Projet éolien de la Fosse Descroix

Dossier de Demande d'Autorisation Environnementale (DDAE)

Réponse écrite à l'avis de l'Autorité environnementale

Décembre 2020

Comparaison des variantes 3 et 4 – issue de la page 127 du volet paysager de l'étude d'impact

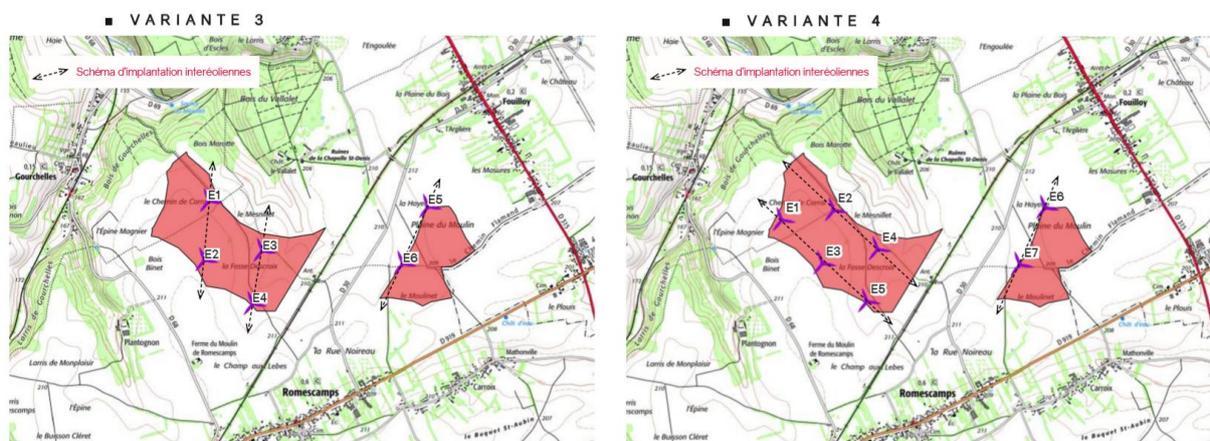
Observation n°3 : L'autorité environnementale recommande de justifier au regard du paysage, le choix de la variante retenue, qui présente deux éoliennes déconnectées des quatre autres en étant situées à plus d'un kilomètre de ces dernières.

La zone d'implantation potentielle est localisée à cheval sur les 3 communes de Romescamps, Fouilloy et Gourchelles. Le projet reflète ainsi la collaboration intercommunale entre ces 3 entités. La zone est découpée en deux parties du fait de la présence de la voie ferrée et de la départementale 30. Ainsi, dès lors que l'on souhaite optimiser la surface disponible pour l'implantation du projet, il y a un écart entre les éoliennes de la partie Ouest et celles de la partie Est. Le travail d'élaboration des variantes a notamment veillé à maintenir une connexion visuelle entre les deux zones, comme cela est rappelé ci-dessous.

En effet, les éoliennes implantées sur la partie Est peuvent apparaître localement déconnectées mais les simulations réalisées témoignent également de situations où le projet est perçu comme un ensemble, sans écart significatif des éoliennes à l'Est (voir photomontages comparatifs n°1 et 4 de l'étude des variantes présentés en pages 130-132 et 140-141 du volume 4c – volet paysager de l'étude d'impact). De plus, dans les cas où elles apparaissent distantes des autres éoliennes, la présence de 2 éoliennes sur les variantes 3 et 4 (au lieu d'1 éolienne sur les variantes 1 et 2), amène plus de lisibilité et d'équilibre au projet. En effet, dans les photomontages n° 3, 5 et 6 cités dans l'avis de l'autorité environnementale et présentés en pages 138-139 et 142 à 145 du volume 4c – volet paysager de l'étude d'impact, on remarque que les variantes 1 et 2 qui ne proposent qu'une seule éolienne située à l'Est, présentent un schéma déséquilibré - une éolienne apparaît isolée et détachée du parc (E4 pour V1 / E5 pour V2). Si les variantes 3 et 4 présentent plus d'éoliennes, elles rétablissent un certain équilibre en proposant deux éoliennes légèrement en marge des autres éoliennes situées à l'Ouest.

Par ailleurs, comme cela a été précisé dans le volume 0 « Grille de Lecture des compléments au dossier » lors du dépôt du dossier complété le 9 juillet 2019, les justifications apportées dans la comparaison entre la variante 4 et la variante 3 ne sont pas incohérentes. En effet, dans la variante 4, la présence d'une troisième éolienne sur la partie sud de la ZIP Ouest tend à créer un alignement Nord-Ouest/Sud-Est, parallèle à celui alors formé par E2-E4. Cette orientation est presque perpendiculaire à E6-E7 ce qui ne permet pas une lisibilité globale du projet. Tandis que sur la variante 3, on peut lire 3 alignements de 2 éoliennes orientés "Nord-Sud" (avec quelques inclinaisons). Afin de faciliter la compréhension de ce raisonnement, des lignes de pointillés ont été ajoutées sur les cartes de variantes pour mettre en évidence le schéma d'implantation interéoliennes.

Enfin, nous tenons à rappeler que l'implantation finale est définie par une analyse multicritère intégrant notamment le critère paysage, mais également les critères biodiversité et socio-économique (dont acoustique). Concernant le critère biodiversité, l'étude réalisée a démontré que la variante retenue était bien la variante de moindre impact. Certaines contraintes techniques limitent la hauteur en bout de pale des éoliennes à mettre en place sur cette zone d'implantation ce qui limite la production d'énergie. Ainsi, dans un souci de prise en compte de l'ensemble des enjeux liés au projet (réflexion itérative répondant à la démarche d'évitement en phase de conception) et dans un souci de disposer d'un projet permettant une production d'énergie optimale, la variante 3 comportant 6 éoliennes a été retenue.

Extrait de l'Atlas des paysages de l'Oise

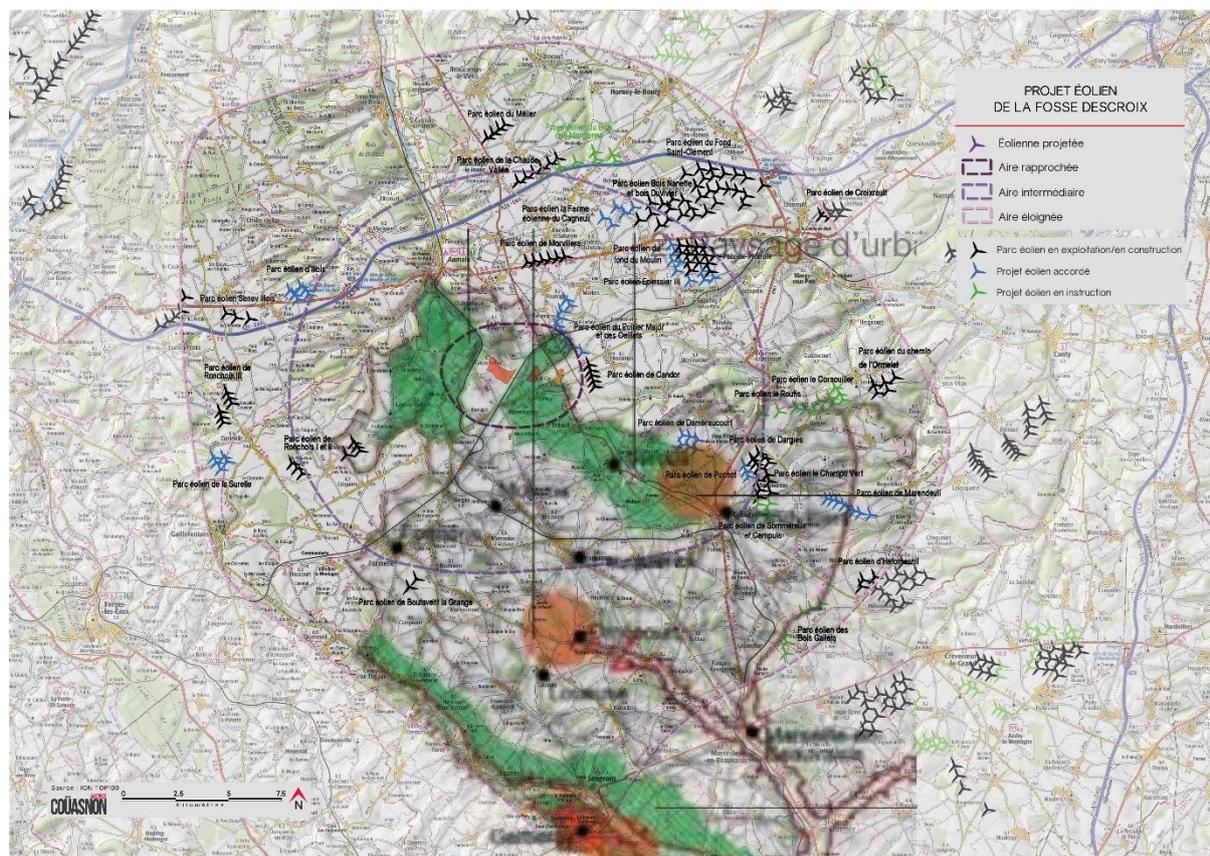
- D'analyser l'impact de l'arrivée de deux premières éoliennes sur le paysage emblématique.

Une superposition de cette carte sur le contexte éolien et la zone d'implantation potentielle a été réalisée, voir ci-dessous :

Bien que cette superposition illustre la difficulté de localiser le projet sur la carte issue de l'atlas paysager (du fait de sa faible définition), elle montre qu'une partie des éoliennes du parc éolien du Poirier Major et des Œillets (statuts accordés) se situe, comme la partie est de la ZIP, au sein du paysage emblématique. Aussi les éoliennes projetées ne seraient pas les premières à y être introduites. À noter que l'évaluation des effets cumulés fait partie des enjeux paysagers traités dans l'analyse des impacts (pages 184-185, 236-237 et 314-315 du volume 4c – volet paysager de l'étude d'impact) et dans l'étude de saturation visuelle présentée en pages du volume 4c- volet paysager de l'étude d'impact. Notons également que 15 des photomontages parmi les 35 réalisés pour l'analyse des impacts sont réalisés depuis des points de vue situés au sein du périmètre du paysage emblématique.
